Keuringsverslag van een elektrische laagspanning- en zeer lage spanningsinstallatie

NIET CONFORM

Straatnaam	Kleinhulst
Huisnummer	12A
Busnummer	
Postcode	9220
Gemeente	HAMME
Land	België

Controlebezoek van een huishoudelijke installatie volgens (KB 08/09/2019) - AREI Boek 1- 6.5. en 8.2.2. en 4.2.4.3.
Spanning: 1N400V
Aantal kringen: 17

Afbeelding schakel- en verdeelbord:

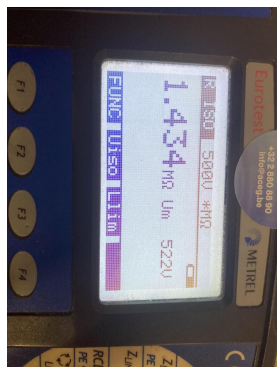
15.09 De genaakbare, naakte onder spanning staande delen zijn onvoldoende afgeschermd. (Boek 1 Afdeling 5.1.4. en 4.2.2.3.)
